**Verslag huishoudelijke elektrische installatie op laagspanning en zeer lage spanning****Algemeen:**

Referentie: 009-20260921-02	Datum controle: 21/09/2026
Keurder: 009

Eigenaar: Onbekend	EAN-code: 541449400001466554
Adres installatie: Mechelbaan 142, 3130 - BEGIJNENDIJK	Nummer teller(s): 1sag3205065687
Distributienetbeheerder installatie: Fluvius	
Datum uitvoering installatie:	☒ Vóór 01/10/1981 ☐ Tussen 01/10/1981 en 01/06/2020 ☐ Vanaf 01/06/2020
Type:	☒ Wooneenheid ☐ Niet-huishoudelijk ☐ PV ☐ Batterij ☐ Laadpaal

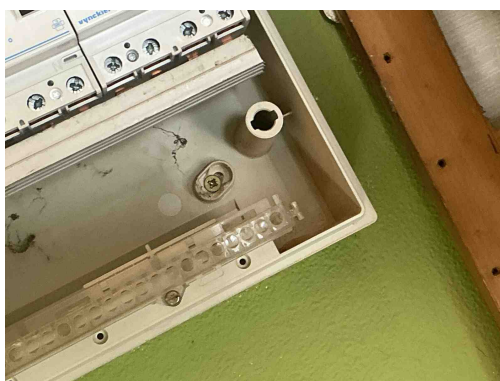
B17 - De voedingsspanning is niet op elk bord vermeld (Boek 1: 3.1.3.3).

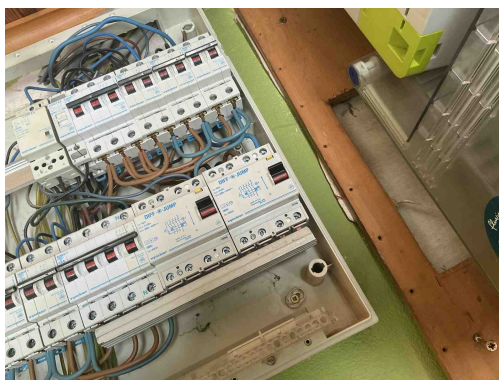
T21 - Het elektrisch materieel is niet geplaatst volgens de voorschriften van de fabrikant/ regels van goed vakmanschap . (Boek 1: 1.4.1.3)

Opmerking: Ophanging vijzen niet afgedekt, camaansluiting niet afgedekt,

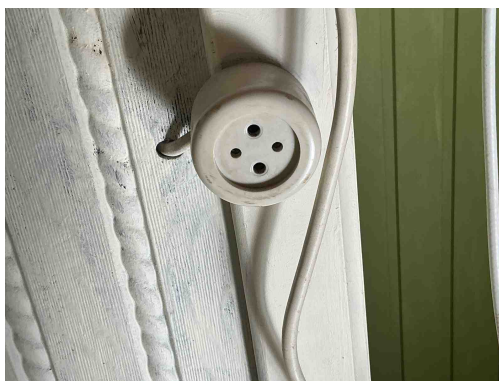
D04 - De hoofddifferentieelstroominrichting is niet verzegelbaar (Boek 1: 4.2.4.3).

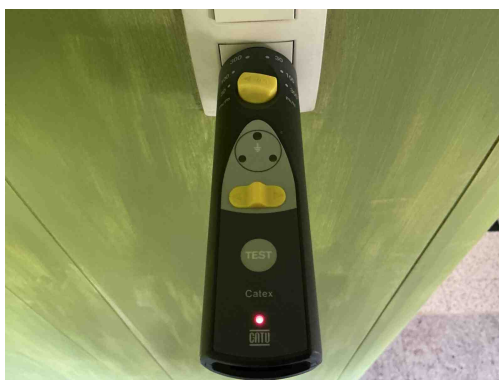
T11 - De contactdozen waarvan de toegekende stroomsterkte maximaal 16A en de toegekende spanning maximaal 250V bedraagt en niet bedoeld zijn voor de voeding van een of meerdere verbruikstoestellen voor een specifiek doel en niet geplaatst zijn in of op schakel- en verdeelborden, beschikken niet of IPXX-D (incl. gemeenschappelijke delen residentieel geheel) (Boek 1: 4.2.2.3/5.3.5.2).

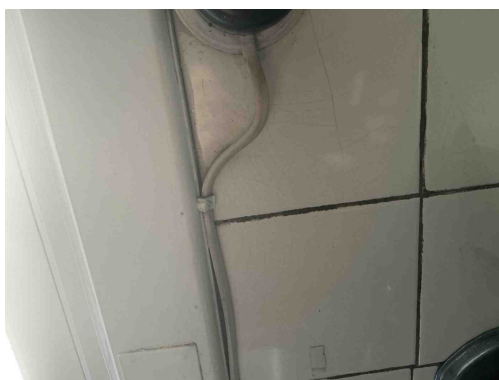
T03 - Contactdozen met randaarding zijn niet toegelaten in huishoudelijke installaties en in niet huishoudelijke installaties zonder BA4/BA5 personeel (Boek 1: 5.3.5.2).

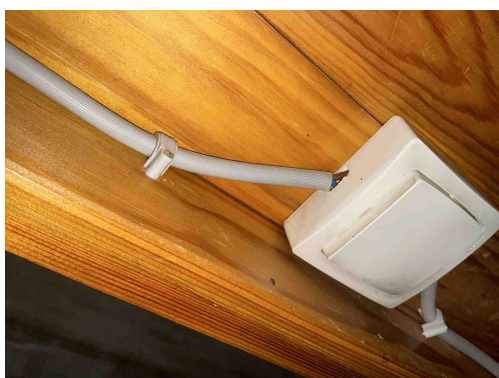
C27 - Het gebruik van geleiders van het type VTLmB (côte-à-côte) is niet toegestaan (Boek 1: 1.4.2.1).

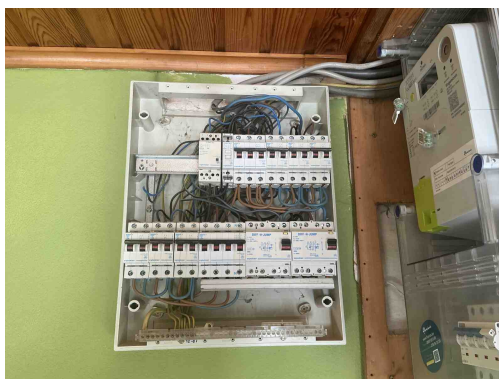
C38 - Het gebruikte kabeltype (snoerkabel) voldoet niet aan de specificaties die van toepassing zijn op voedingsleidingen voor vaste installatie (Boek 1: 1.4.2.1, 5.2.6.2).
